SAKSFRAMLEGG

Saksbehandler: Yvonne S Løvseth
Arkivsaksnr.: 16/1518

SAKSFREMLEGG - PLAN 4071 - DETALJREGULERINGSPLAN FOR VIKAFJELLET, VIKJÅ - 141/46 M.FL.

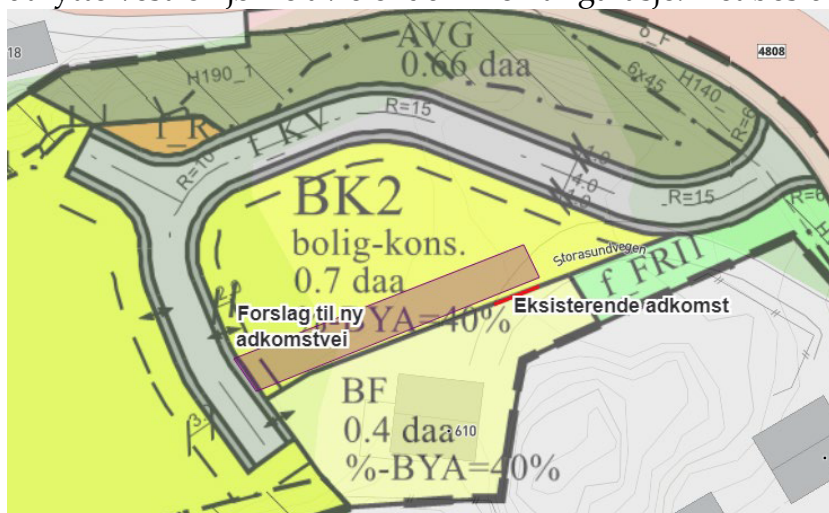
Jf. KK Lekeplassnorm bør ikke avstanden til lekeplass være mer enn 200 meter. Planbeskrivelsen sier at der ca. 150 – 200 meter fra boliger til lekeplass. Vedlagt figur viser at det er nærmere 250 meter fra lekeplass til bolig (figur viser i vedlagt brev fra Graffoco Advokatfirma DA). Etter det Skårhaug er kjent med er det ikke sikret veirett over 141/47. Om eier vil utnytte dette området, må barna gå rundt langs Fv. 840 fra bolig til lekeplass. Det hadde vært bedre med enn nærlekeplass på området BK1 og BK2.

I planbeskrivelsen kapittel 5 er det beskrevet hvorfor kommunen i dette tilfellet anser at det er bedre å sikre en større sentral lekeplass enn en liten lekeplass helt nært boligene. Dette endres ikke om det er 200 meter eller 250 meter til lekeplassen fra boligene.
